Conclusione negativa della Conferenza regionale, ai sensi degli artt. 68, 85 e seguenti del TUR, di cui all'OCR n. 130 del 15 dicembre 2022 e s.m.i., relativa al"intervento di demolizione e ricostruzione dell'immobile sito nel Comune di Amatrice (RI), ID 10125 richiedente Valentino De Angelis

Intervento di demolizione e ricostruzione dell'immobile sito nel Comune di Amatrice (RI), ID 10125

**Istanza rilascio parere paesaggistico art. 146 comma 7 del D.Lgs. n. 42 del 22/01/2004 –
PARERE**

Oggetto: **PROCEDURA SEMPLIFICATA CON SCIA COMPLETA – ART. 59 CO. 1 DEL T.U.R.P. – O.C.S.R. 130/2022 e ss.mm.ii.**
PARERE NEGATIVO

INQUADRAMENTO SOVRACOMUNALE - CLASSIFICAZIONE PTPR

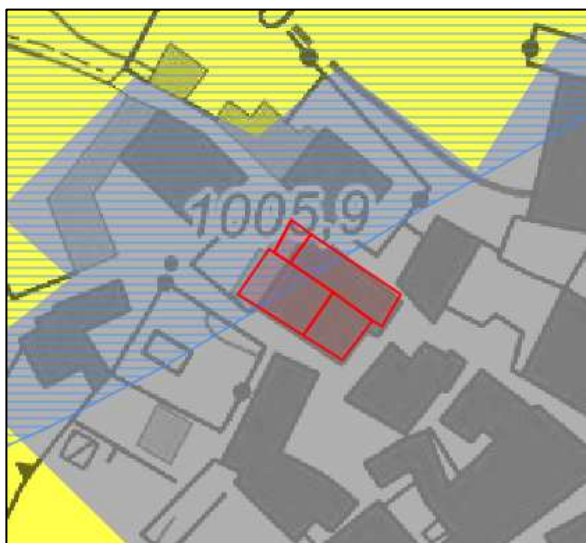
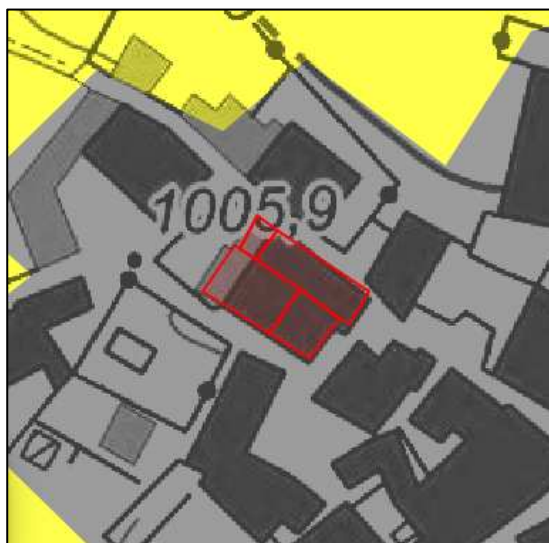
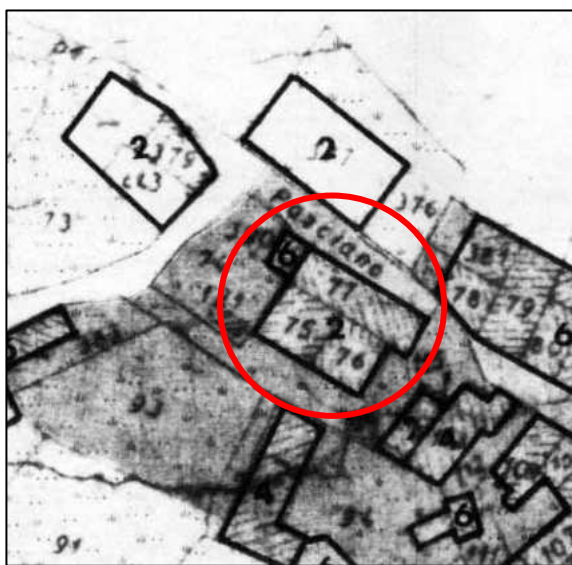
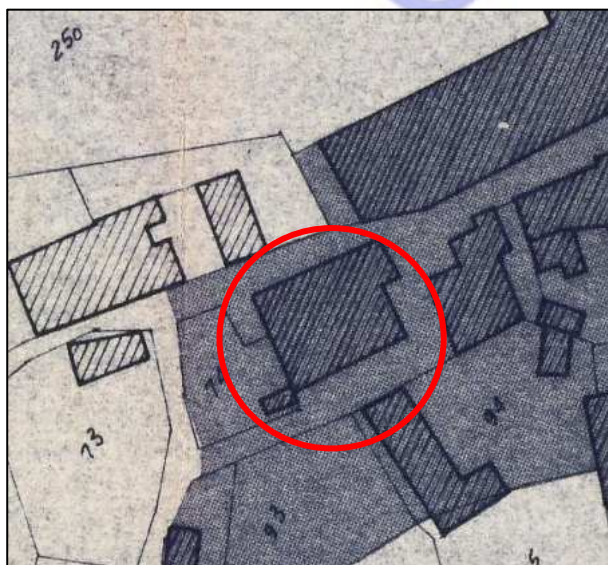
Sistema del paesaggio insediativo: l'immobile ricade all'interno delle aree classificate **"Paesaggio degli insediamenti urbani"**, i cui interventi sono regolati **dall'art. 28 delle Norme del PTPR** il quale alla **"Tabella B) Paesaggio degli insediamenti urbani - Disciplina delle azioni/trasformazioni e obiettivi di tutela"** **punto 3 "Uso residenziale"** - **punto 3.1 "Recupero manufatti esistenti ed ampliamenti inferiori al 20% cita Consentito il recupero nonché ampliamenti inferiori al 20% dei manufatti esistenti. Deve comunque essere garantita la qualità architettonica"** **punto 3.2 "costruzione di manufatti fuori terra o interrati (art. 3 DPR 380/2001 lettera e.1) compresi interventi di demolizione e ricostruzione non rientranti nella lettera d del DPR 380/2001"** cita **"Consentiti. Per gli interventi di demolizione e ricostruzione non rientranti nella lettera d) del DPR 380/2001 e per la nuova edificazione nei lotti interclusi la relazione paesaggistica deve fornire elementi di valutazione del nuovo inserimento nel tessuto circostante. Nei casi di nuove espansioni o di completamento i nuovi edifici devono collocarsi preferibilmente in adiacenza a quelli esistenti e allineati lungo strade edificate. Il progetto o il piano attuativo deve prevedere interventi per la riqualificazione architettonica quali indicazioni per il colore e per i materiali, per le sistemazioni a terra, per la riqualificazione ambientale e per la vegetazione, tutti dettagliatamente documentati nella relazione paesaggistica. Possono altresì essere previste soluzioni architettoniche di qualità di cui all'articolo 53 delle presenti norme"**;

Vincoli ricognitivi di legge: l'intervento ricade all'interno delle aree classificate **"Protezione dei corsi delle acque pubbliche"** i cui interventi sono regolati **dall'art. 36 delle Norme del PTPR** il quale al **comma 7** prevede **"Fatto salvo l'obbligo di richiedere l'autorizzazione paesaggistica ai sensi dell'articolo 146 del Codice, le disposizioni di cui ai commi 4 e 6 non si applicano alle aree urbanizzate esistenti come individuate dal PTPR, e corrispondenti al "paesaggio degli insediamenti urbani" e al paesaggio delle "Reti, infrastrutture e servizi", ferma restando la preventiva definizione delle procedure relative alla variante speciale di cui all'articolo 61 delle presenti norme qualora in tali aree siano inclusi nuclei edilizi abusivi suscettibili di perimetrazione ai sensi della l.r. 28/1980"**.
